PORTER-À- CONNAISSANCE PLAN DE MANDAT 2021 - 2026 DU SYTRAL

Lignes T6 Nord, T9 et T10

DDT du Rhône / Service Connaissance et Aménagement Durable des Territoires (SCADT) /

Carte 3 : T6N – Extension du périmètre du SAGE de l'Est Lyonnais

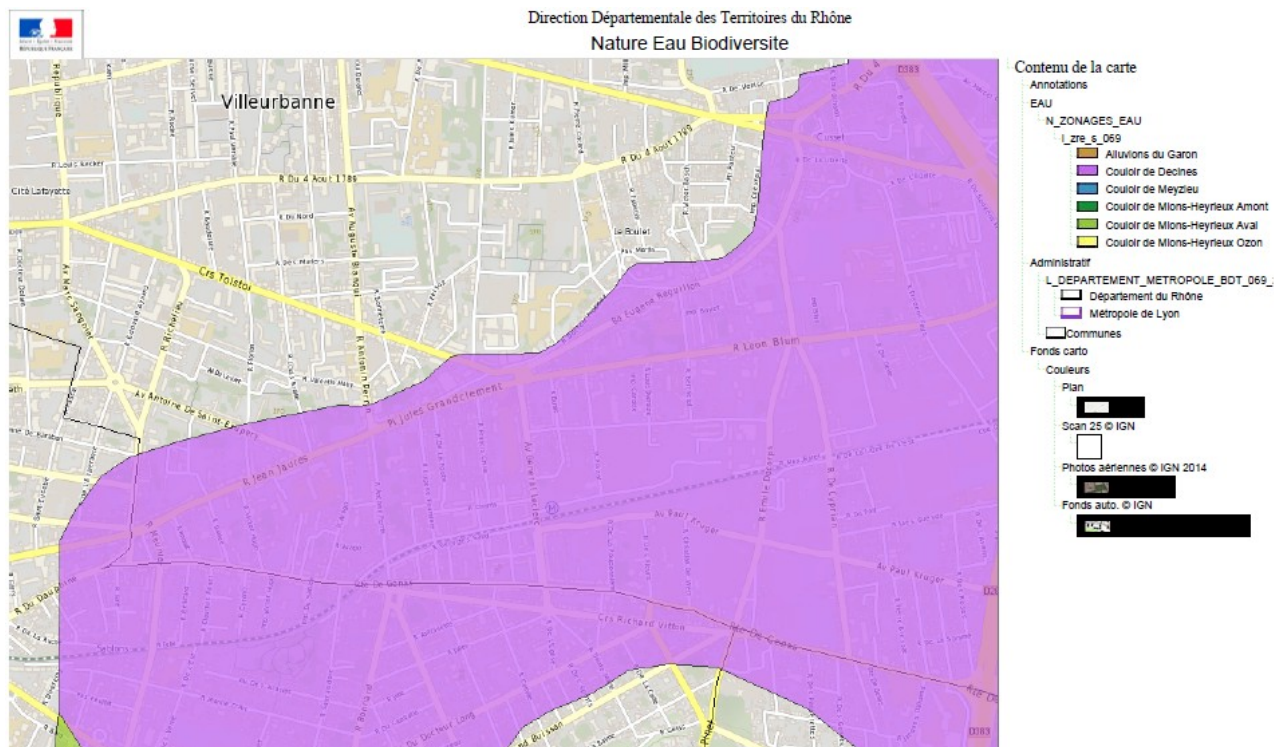
Le périmètre du schéma d'aménagement et de gestion des eaux (SAGE) de l'Est Lyonnais est en cours de modification. La commission locale de l'eau a validé le 25 mars dernier une extension sur l'Ouest du périmètre actuel du SAGE (cf. carte ci-dessous).

La partie Sud du tracé sur Villeurbanne, Lyon et Bron, devrait intégrer le périmètre du SAGE de l'Est Lyonnais. La consultation réglementaire des communes concernée est en cours de préparation, pour une modification du périmètre effective au mois d'octobre 2021.

Les dispositions et le règlement du SAGE s'appliqueront en conséquence au projet. La doctrine de gestion des eaux pluviales validée en 2016 par la commission locale de l'eau sera à prendre en considération particulièrement.

Il est opportun d'associer la commission locale de l'eau (CLE) via sa cellule d'animation

Carte 13 : T9 – Risques technologiques pour la chaufferie de Vaulx-en-Velin

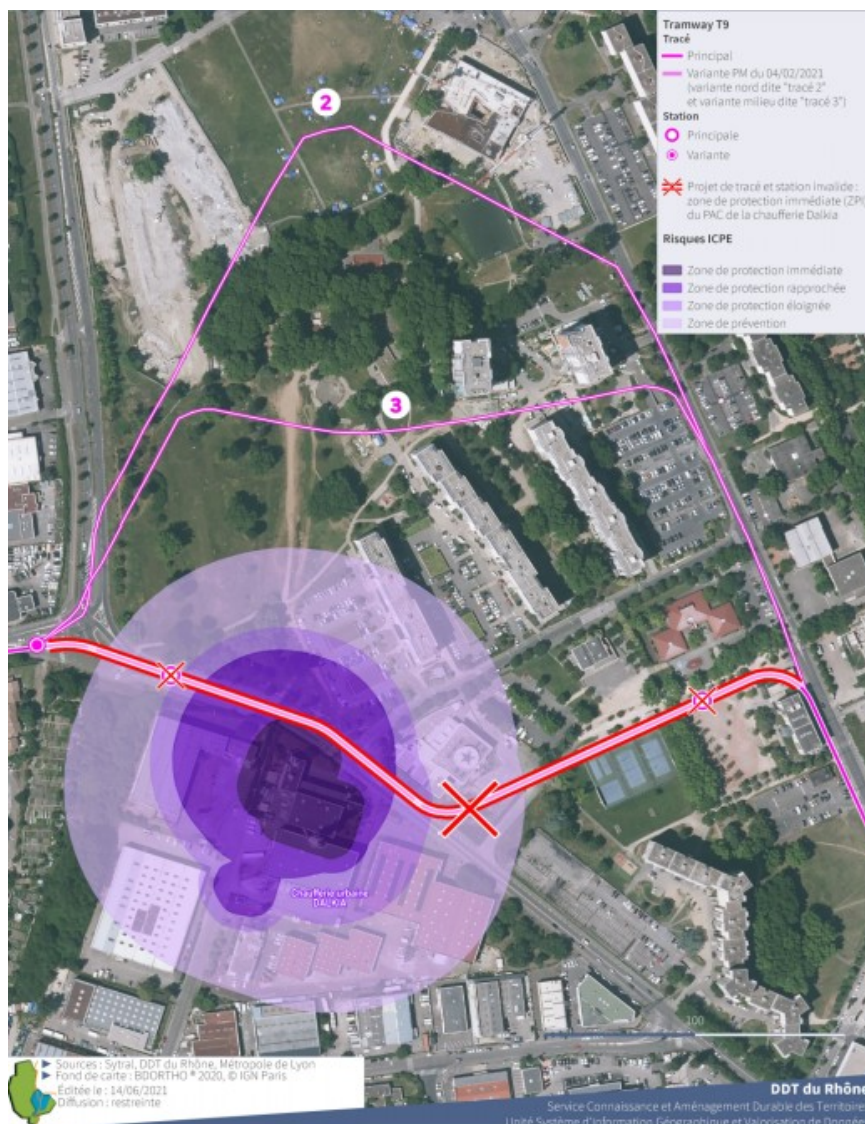
Les périmètres de risques technologiques pour la chaufferie de Vaulx-en-Velin (située au nord-ouest de l'avenue Gaston Monmousseau) ont été mis à jour lors de la modification 2 du PLU-H suite au porter à connaissance (PAC), transmis par la Direction Départementale des Territoires (DDT) en janvier 2020.

- dans les zones de seuil des effets létaux significatifs (SELS) et de seuil des effets létaux (SEL), le tracé est interdit, l'implantation d'une station de tramway est également interdite (le PAC autorise uniquement les infrastructures de desserte de la zone industrielle),

- dans la zone de seuil des effets irréversibles (ZPE : zone de protection éloignée), le principe est de ne pas augmenter la population exposée. Le tracé est autorisé, mais l'implantation d'une station est interdite. Le tracé n'est pas interdit mais n'est pas recommandé, il faut privilégier des alternatives,

- dans la zone de bris de vitres (ZP : zone de prévention), l'implantation d'une station est interdite si des alternatives sont possibles, puisqu'il n'y a pas d'ouvrages ou de dispositions constructives efficaces pour protéger les populations de l'effet de surpression pour un lieu d'attente dans un espace public ouvert. Le tracé peut passer par cette zone, mais des alternatives évitant la zone sont à privilégier.

La Métropole de Lyon a transcrit les préconisations des zonage SELS et SEL dans le PLU-H. En zone de protection immédiate (ZPI), seuls sont autorisés les ouvrages d'infrastructure terrestre, dès lors qu'ils desservent les terrains de l'établissement à l'origine des risques.

En conséquence le projet d'un tracé de ligne T9 traversant la zone de protection immédiate (ZPI) du PLU-H n'est pas possible.

Carte 14 : T9 – Périmètre du SAGE de l'Est Lyonnais

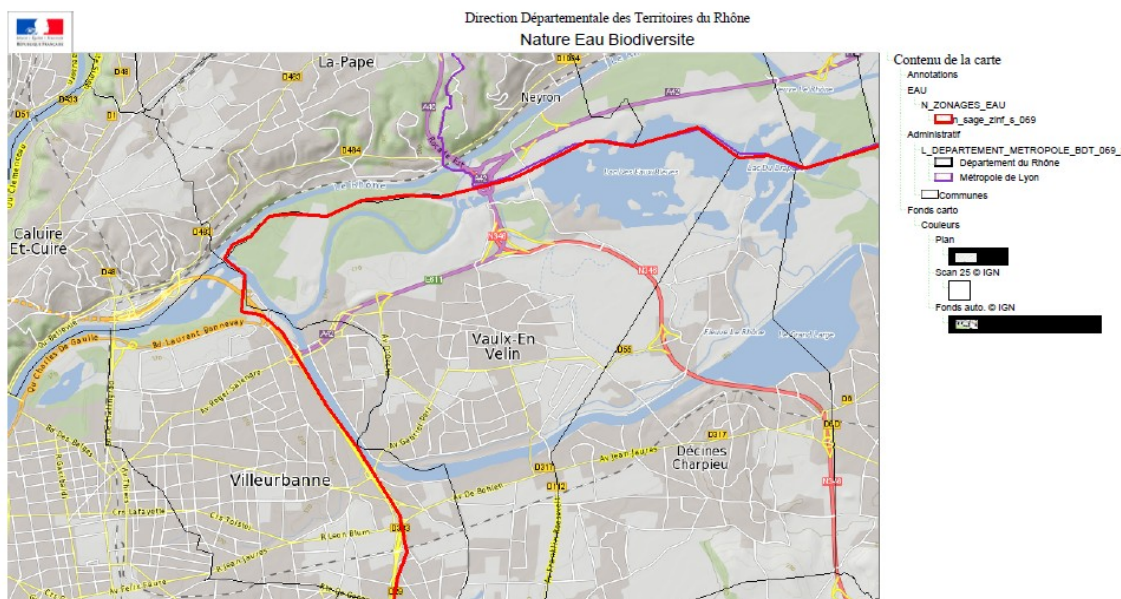
Le projet de tramway T9 est pour une grande partie de son tracé inclus dans le périmètre du schéma d'aménagement et de gestion des eaux (SAGE) de l'Est lyonnais.

Les dispositions et le règlement du SAGE s'appliquent au projet. En particulier :

- la doctrine de gestion des eaux pluviales validée en 2016 par la commission locale de l'eau est à prendre en considération.
- le règlement du SAGE fixe une règle (article 2) qui s'impose aux nouvelles infrastructures linéaires dans les périmètres de protection éloignés et une règle (article 3) qui s'impose à l'implantation de nouvelles activités dans les périmètres de protection éloignés (cf. annexe).

La commission locale de l'eau (CLE) via sa cellule d'animation et l'agence régionale de santé (ARS) sont à associer.

Carte 15 : T9 – Zone de sauvegarde non encore exploitée

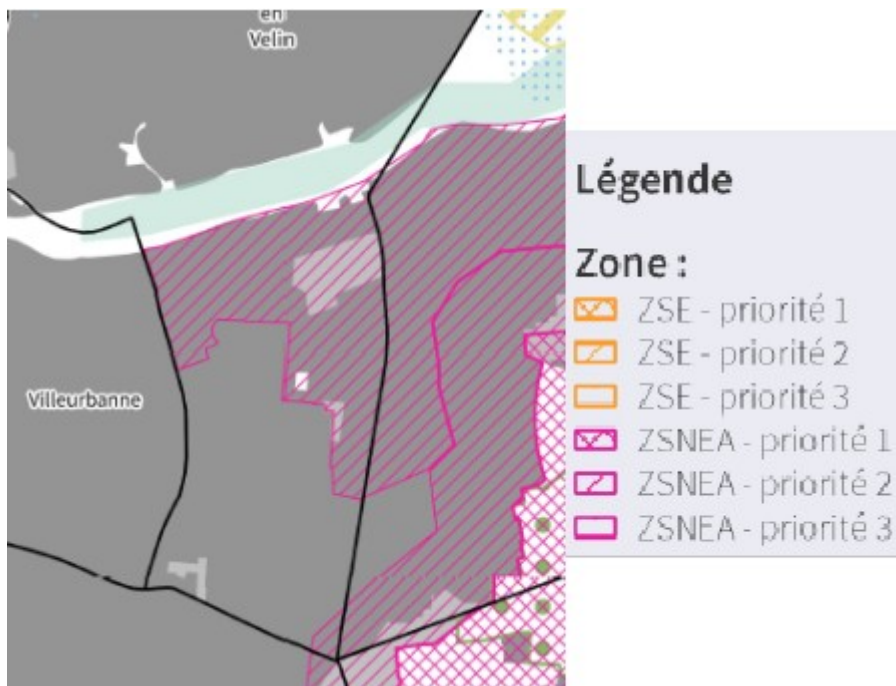
Le tracé serait concerné par le périmètre de protection éloigné (PPE) d'un captage d'eau potable. L'agence régionale de santé (ARS) est compétente sur le sujet. Le schéma d'aménagement et de gestion des eaux (SAGE) de l'Est Lyonnais s'applique sur ce secteur (cf. ci-dessus).

La commission locale de l'eau (CLE) a délimité les zones de sauvegarde pour l'alimentation future en eau potable du territoire du SAGE de l'Est Lyonnais. Le tracé Sud du T9 est situé en zone de sauvegarde non encore exploitée (ZSNEA) de priorité 2 (cf. carte ci-dessus).

Sur ces secteurs, la CLE demande à évaluer les impacts potentiels sur la ressource préalablement à la mise en œuvre des projets structurants.

La disposition 5E-1 du SDAGE fixe des exigences : des documents d'incidences et des études d'impacts des projets soumis à autorisation pour présenter leurs effets sur la qualité et la disponibilité de l'eau située dans la zone de sauvegarde, et les mesures permettant de ne pas compromettre son usage actuel ou futur.

Carte 16 : T9 – Zone de répartition des eaux – couloir de Décines

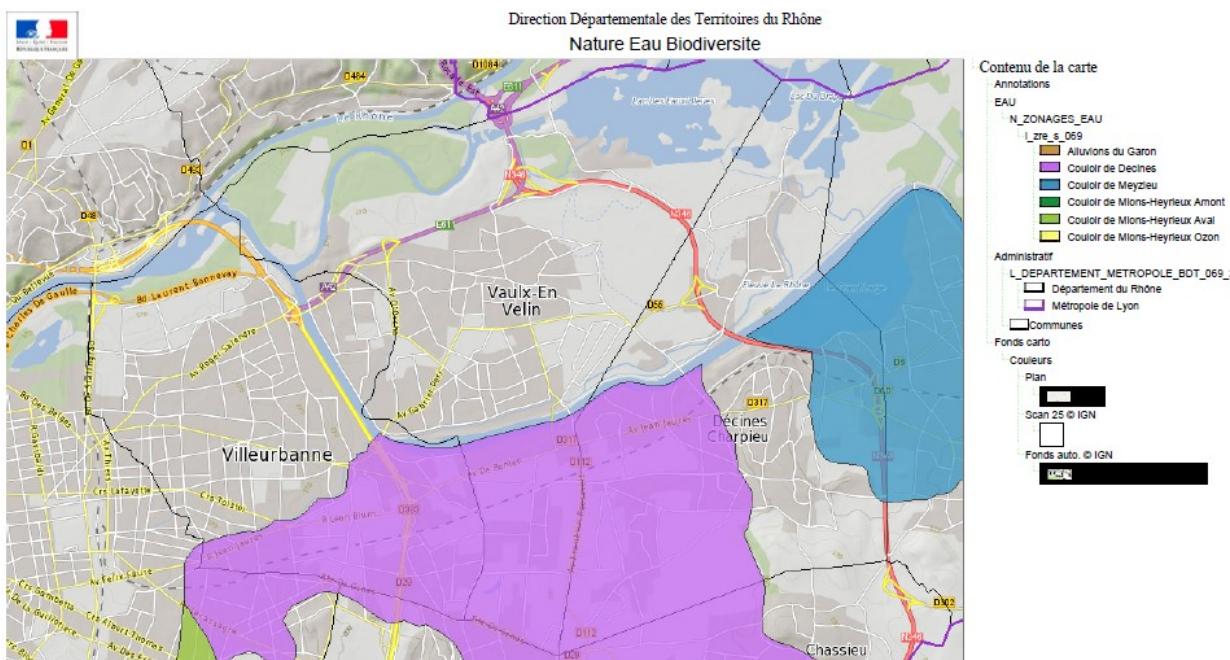
Le tracé Sud-Est du projet de ligne T9 est inclus dans la zone de répartition des eaux – couloir de Décines. Le projet ne génère pas de prélèvement en eau en nappe et n'a donc pas d'impact. Cela fera toutefois partie des points à préciser dans le dossier réglementaire Loi sur l'eau.

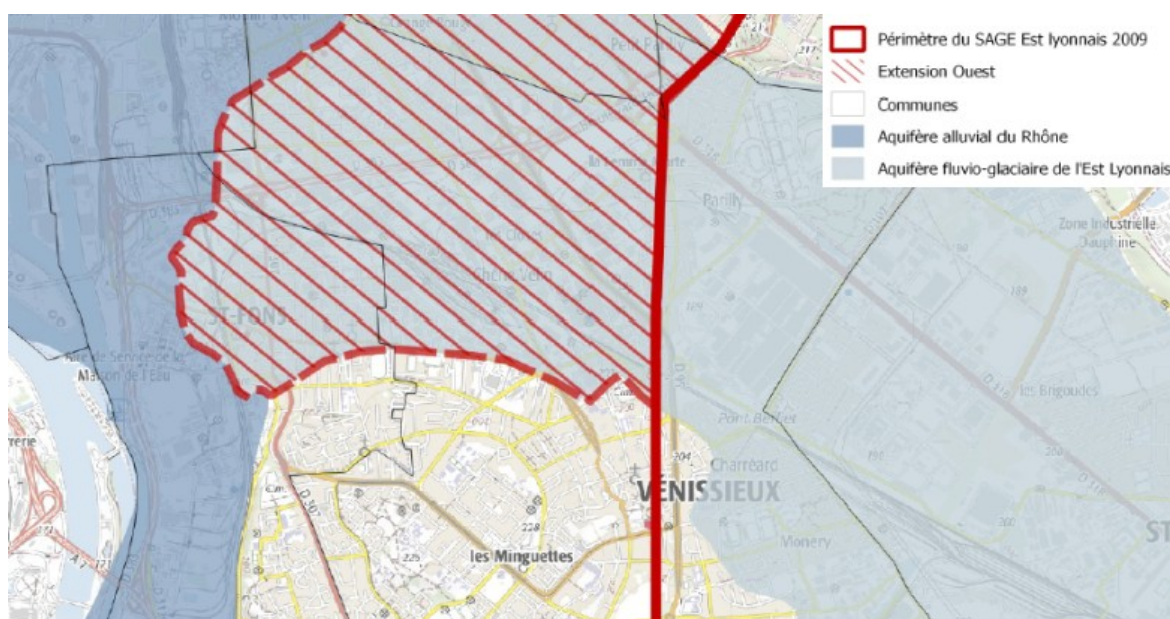
En conclusion, il est particulièrement important de noter que ce projet est concerné par le Plan de prévention des risques technologiques (PPRT) de la Vallée de la chimie et que :

- la réalisation du tracé principal présenté est impossible du fait de son passage en zone rouge,
- la création des stations « Sampaix Sud » présentées (tracé principal et variante) est impossible du fait de leur localisation en zone bleu foncé,

- selon le besoin, d'autres stations peuvent être envisagées, tant qu'elles se situent hors zone bleu foncé,
- si la réalisation du tracé « variante » est retenue, il se situera néanmoins en zone bleu foncé, ce qui nécessitera une réflexion et des mesures concernant l'information des passagers, la formation du personnel et des procédures de sécurité adaptées liées à l'exploitation de ce service de transport en secteur d'aléas de surpression, toxique et thermique, notamment sur la partie du tracé rue Sembat.

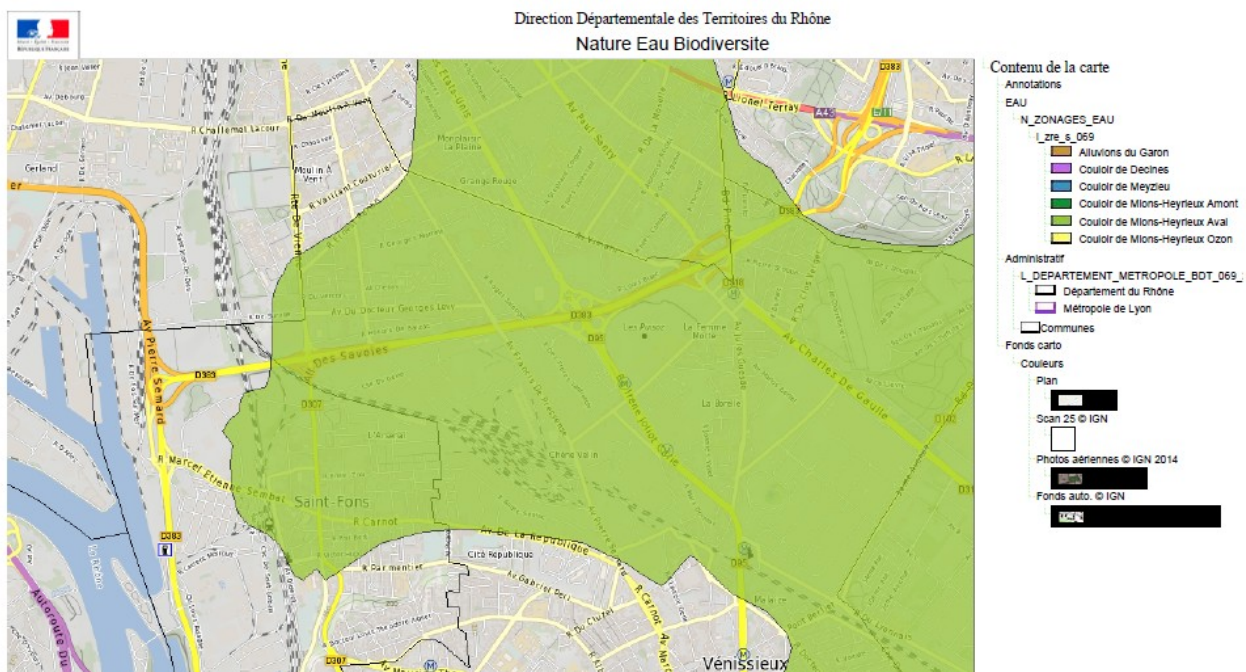
Le périmètre du schéma d'aménagement de gestion des eaux (SAGE) de l'Est Lyonnais est en cours de modification. La commission locale de l'eau (CLE) a validé le 25 mars dernier une extension sur l'Ouest du périmètre actuel du SAGE (cf. carte ci-dessous).

Après extension, le projet T10 sera inclus pour une portion plus importante de son tracé au sein du périmètre du SAGE modifié. Cette modification devrait être effective d'ici octobre 2021.

Les dispositions et le règlement du SAGE s'appliquent au projet. La doctrine de gestion des eaux pluviales validée en 2016 par la commission locale de l'eau sera à prendre en considération particulièrement.

Il est opportun d'associer la CLE via sa cellule d'animation.
